Wettbewerb zu einer Bierhalle mit Geschäftshaus der Aktienbrauerei Basel.

Dem Bericht des Preisgerichts zum erstem Wettbewerb entnehmen wir das Folgende:

BESCHRÄNKTER WETTBEWERB ZU EINER BIERHALLE NEBST GESCHÄFTS- UND WOHNHAUS
DER AKTIENBRAUEREI BASEL AN DER EISENGASSE IN BASEL.

I Rang. Entwurf Nr. 1. — Verfasser Artaria & Schmidt, Architekten, Basel. — Grundrisse vom Erdgeschoss sowie I. und IV. Obergeschoss. — 1:400.

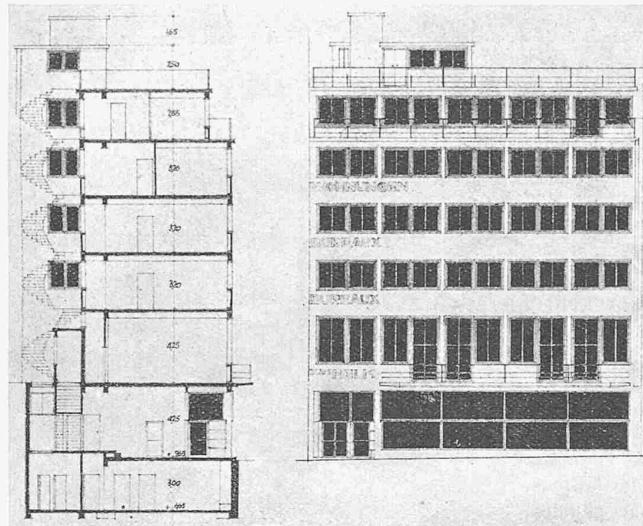
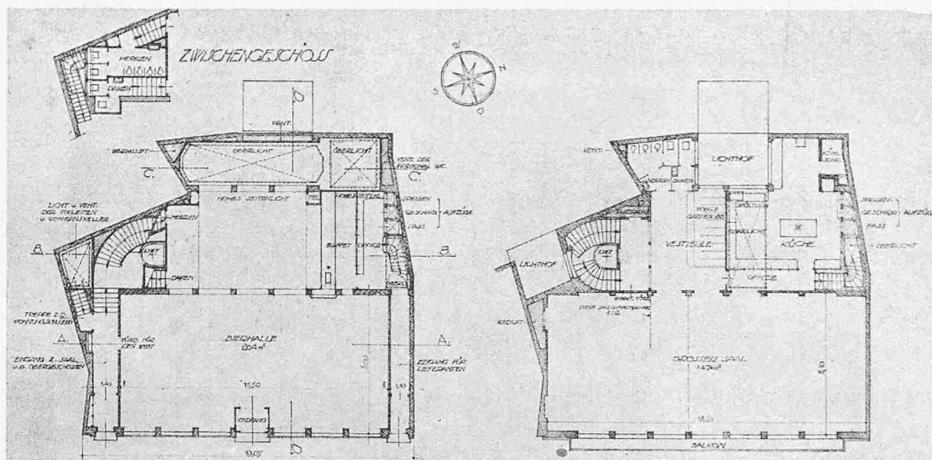
Beurteilung des ersten Entwurfs: Der Architekt schlägt ein konstruktiv und architektonisch konsequent durchgeföhrtes Projekt vor. Die Bierhalle mit rund 180 m² ist geräumig. Das Office ist nicht belichtet und im Eingang zum Buffet sind Verkehrsstörungen möglich. Eine gute Belichtung des Saales selber ist durch die grossen Spiegelgläser der Fassade und des Oberlichtes auf der Nordwestseite gewährleistet. Die Treppe zur Saalebene ist mit 1,20 m zu knapp. Der Aus-

tritt der Haupttreppe und der Antritt der Stocktreppe im I. Stock sind nicht einwandfrei gelöst. Im übrigen sind Kellergeschoss und das I., II., III. und IV. Obergeschoss sachgemäß und betriebstechnisch gut durchgebildet. In den Bureaux und Wohnetagen lassen sich zwei Gruppen, allerdings nur nach Nordwesten und Südosten gegliedert, getrennt vermieten. — Die Fassade ist nach dem gewählten konstruktiven System geordnet und unter Verwendung von nur drei Materialien, Beton, Eisen und Glas, klar und schön gegliedert. Die Gesims Höhe von 19 m ist baugesetzlich ohne Ausnahmegewilligung nicht gestattet. Sofern die Genehmigung nicht erteilt wird, müssen die Räume im Dachgeschoss beschnitten werden. Mit Bezug auf die rückwärtige Fassade ist zu sagen, dass eine Staffelung nach der Höhe stattfinden muss, um dem Nachbar die gleichen Lichtrechte zu wahren wie der Aktienbrauerei Basel.

Beurteilung des zweiten Entwurfs: Die Pläne weisen im grossen und ganzen die gleichen Vorteile auf, die schon im ersten Bericht namhaft gemacht worden sind, andererseits sind die dort gerügten Mängel im neuen Projekt ausgeschaltet und die vom Preisgericht im II. Programm niedergelegten Wünsche berücksichtigt. Die Wendeltreppe, die die Officeräume mit Keller, Erdgeschoss und ersten Stock verbindet, sollte im Interesse eines sicheren Verkehrs in eine Podesttreppe umgewandelt werden. Betriebs- und wirtschaftstechnisch ist das Projekt wohl durchdacht. Auch die Vorschläge für die Bureau- und Wohnetagen sind mit grosser Sorgfalt ausgearbeitet. Der Vorschlag eines 9 m breiten und im Erdgeschoss 3 m tiefen Lichthofes ist nicht nur von Seite der Aktienbrauerei Basel, sondern auch von den Nachbarn als vorteilhafteste Lösung zu erstreben. Sie setzt aber voraus, dass der Eigentümer von Fischmarkt Nr. 4 bereit sei, einen Hof nahezu gleicher Grösse zu erstellen, bzw. sein Land mit dieser Servitut zu belasten. Diese Anordnung, die in gleicher Weise im ersten Projekt vorgeschlagen wurde, bietet den Vorteil einer vorzüglichen Belichtung des Restaurants, der Küche und der Räume in den obern Etagen. — Die Fassade hat in der neuen Bearbeitung noch gewonnen.

II. Rang, Entwurf Nr. 5. — Verfasser Widmer & Calini, Architekten, Basel. — Grundrisse vom Erdgeschoss sowie I. und IV. Obergeschoss. — 1 : 400.

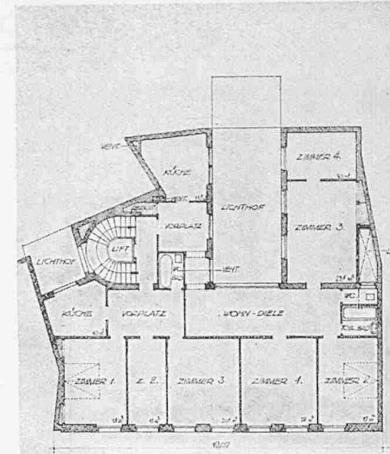
Beurteilung des ersten Entwurfs. Das Projekt ist auf weitgehende Ausnutzung des verfügbaren Raumes organisiert. Die räumlich nicht sehr schön geformte Bierhalle ist im hinteren Teil dunkel. Viele Plätze sind sowohl in den vorderen seitlichen Nischen als im westlichen Teil durch Ein- und Ausgänge beeinträchtigt, was umso schwerer ins Gewicht fällt, als die Bierhalle nur 155 m² misst. Auch Buffet und Office leiden an Lichtmangel. Der Saal im I. Stock weist gute räumliche Verhältnisse auf, die Wendeltreppe mit ihrem kleinen

Austrittspodest im I. Stock ist einem Stossverkehr nicht gewachsen. Die Disposition des Kellers ist gut und dessen Verbindungen mit dem Erdgeschoss sind zweckmässig. Die Einteilung des II., III. und IV. Stockwerkes, sowie des Dachgeschosses sind im Hinblick auf maximale Ausnützung sorgfältig studiert, aber der tief in den Gebäudekörper ein-tretende schmale Lichthof ist mit Bezug auf die Nachteile, die er für die Räumlichkeiten der untern Stockwerke (einschliesslich Küche) zur Folge hat, zu beanstanden. — Die Fassade zeigt wenig Charakter.

Beurteilung des zweiten Entwurfs: In diesem Projekt sind manche Dispositionen vorteilhafter durchgebildet als im ersten Entwurf, so z. B. die Bierhalle, die Treppen und die Anlagen im I. Stock. Die Verfasser haben sich nicht veranlasst gefunden, für den beanstandeten Lichthof eine andere Lösung zu versuchen. Infolgedessen sind die Lichtverhältnisse im westlichen Teil der Bierhalle, obwohl verbessert, immer noch mangelhaft. — Die Fassade hat insofern eine grundsätzliche Änderung erfahren, als die Fenster zwischen zwei kräftigen Eckpfeilern etagenweise zu Gruppen zusammengefasst sind. Diese Anordnung sichert der Fassade eine gewisse Eigenart, hat aber den Nachteil einer ungünstigen Belichtung der Eckzimmer in den Wohngeschossen.

III. Rang, Entwurf Nr. 3. — Verfasser Prof. H. Bernoulli, Arch., Basel. — Grundrisse vom Erdgeschoss sowie I. und IV. Obergeschoss. — 1 : 400.

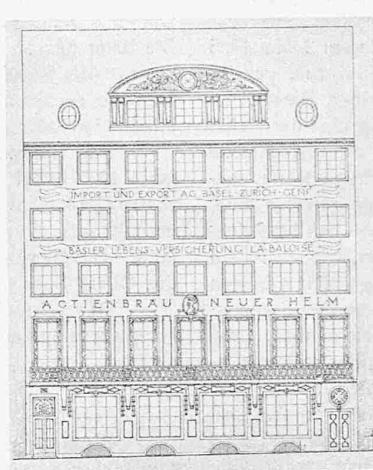
Beurteilung des ersten Entwurfs: Der Verfasser des Projektes hat die baugesetzlichen Bestimmungen mit Bezug auf Anlage und Grösse der Lichthöfe gründlich studiert. Die Bierhalle mit 189 m² Flächeninhalt ist sehr gross und auch gut geformt. Der einzige, etwa 0,85 m breite Eingang genügt nicht. Auch der schmale und lange Zugang zum Treppenhaus, die Haupttreppe mit der komplizierten Führung zum ersten Stock, das kleine Austrittspodest und die schmale Türe zum Vorplatz ebenda sind zu beanstanden. Die Anordnungen im I. Stock sind gut, mit Ausnahme der Abortanlagen und der Zugänge dazu. Es fehlt ein Office. Die Aufteilung des Kellers und der Obergeschosse entspricht den Anforderungen. — Die Fassade ist einfach und monoton. Das Projekt weist mit 482 000 Fr. die geringsten Baukosten auf.

Beurteilung der zweiten Entwurfs: Die nordwestliche Grenze des Bauplatzes ist in den Plänen unrichtig eingezeichnet. Als entschiedene Verbesserung gegenüber dem ersten Projekt ist die in der Hauptsache geradläufige Treppe und die bessere Zugänglichkeit der Aborte im I. Stock zu betrachten. Die Treppenverbesserung ist aber erkauft mit dem Nachteil des erhöhten ersten Treppenpodestes, von dem aus eine Differenztreppen zur Bierhalle führt. Der Hauptzugang von der Strasse zur Bierhalle ist versteckt und unpraktisch. Bei der grossen Tiefe dieses Lokales beeinträchtigen die breiten Pfeiler ausgiebige Lichtzufuhr. — Die im ersten Projekt vorgeschlagene Fassade ist der zweiten vorzuziehen. (Schluss folgt.)
